拉合尔水与污水管理项目（LWWMP）

第一次标前会议纪要

**拉合尔污水与排水管理项目（LWDMP）——从LARECHS COLONY至
GULSHAN E RAVI的污水系统，拉合尔（采用非开挖技术）**

2025年10月30日

LW - TD - 141

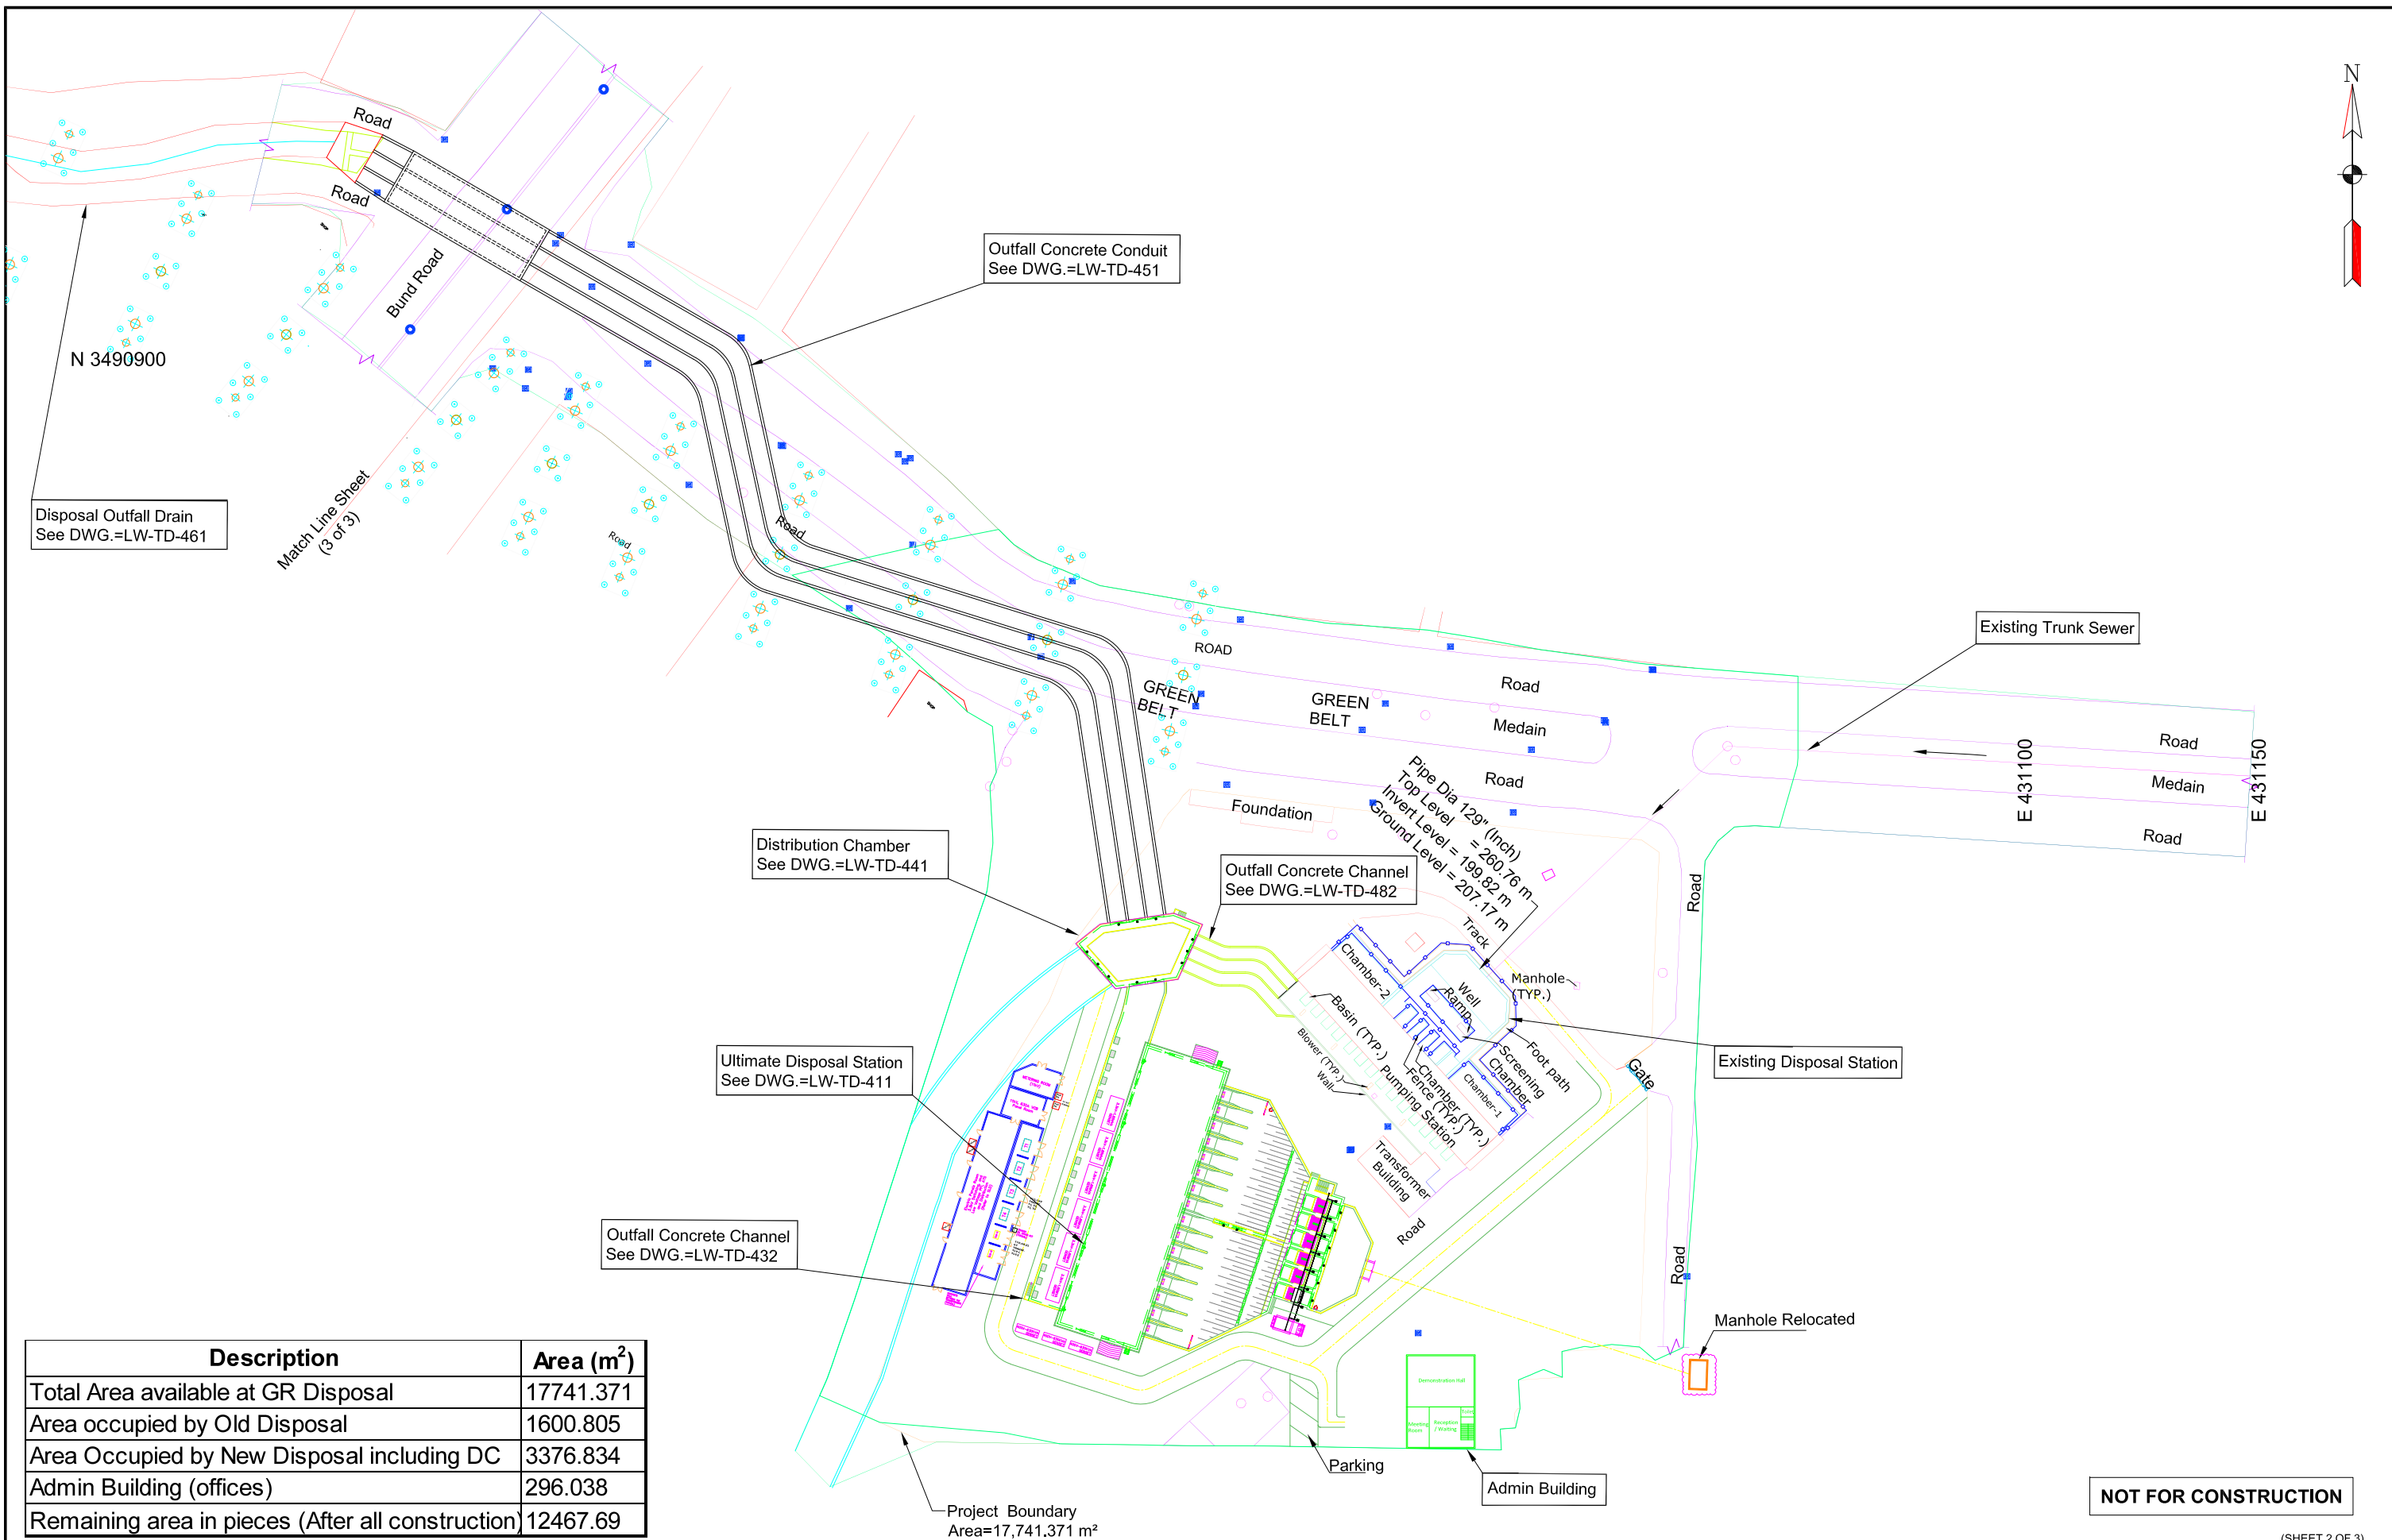
38.	第3卷，第二部分，第6节业主要求图号LW-TD-141至LW-TD-144，及图号LW-TD-149至LW-TD-152	为接收井提供推力座和圆形竖井壁。推力座也在尺寸表中为接收井给出，但未在剖面详图中给出。根据我们的运营理解，推力座不应是接收井的一部分。请确认。	兹澄清，推力座不应是接收井的一部分。与所引用图纸相关的更新图纸（LW-TD-141至LW-TD-143）作为附件E附上，供投标人考虑。将发布反映上述内容的补遗。

LW - TD - 177

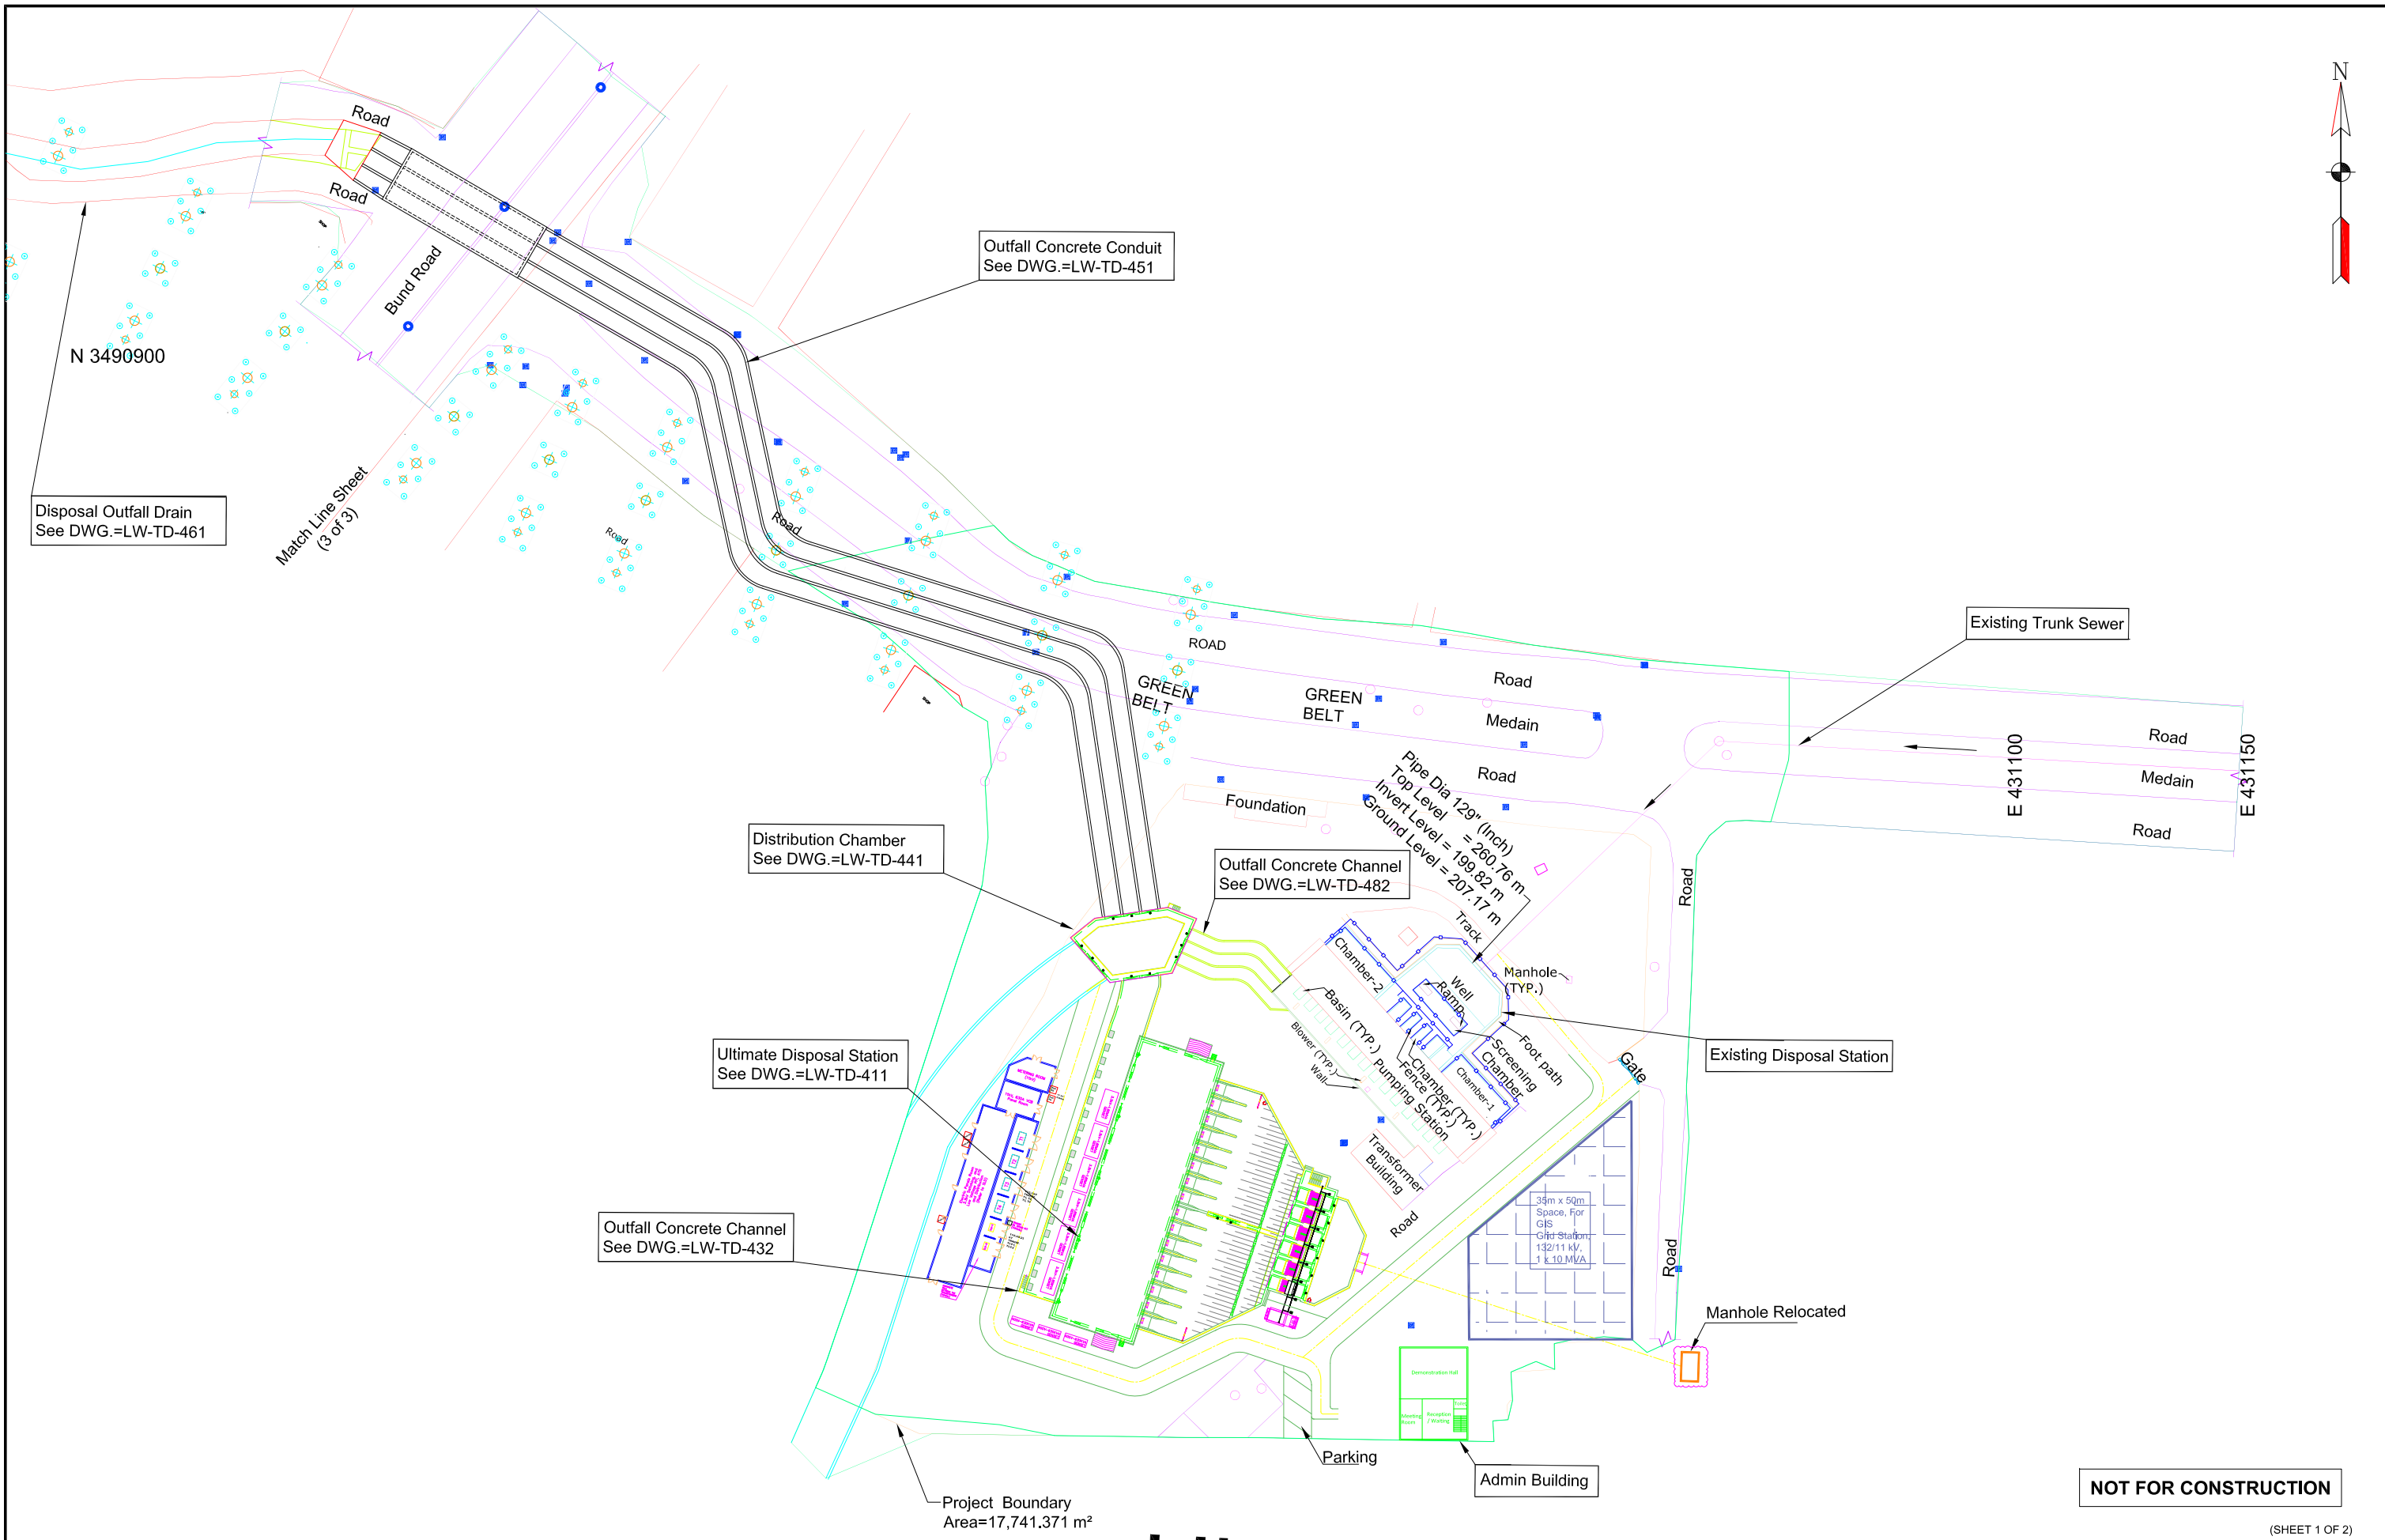
42.	第3卷，第二部分，第6节业主要求（表4.10第6-55页，及表4.11第6-57页）；图号LW-TD-177	除臭控制和通风系统数量存在冲突。如参考章节所述，在招标文件的不同位置观察到除臭控制系统数量不一致。请确认确切的数量/数目。	这是为了澄清 除臭和通风系统的总数为29 。招标文件中任何位置的除臭和通风系统数量应读作29，如第6节业主要求表4.11（第6-57页）所述。更新后的图纸（LW-TD-177）作为附件-G附上。将发布反映上述内容的补遗。
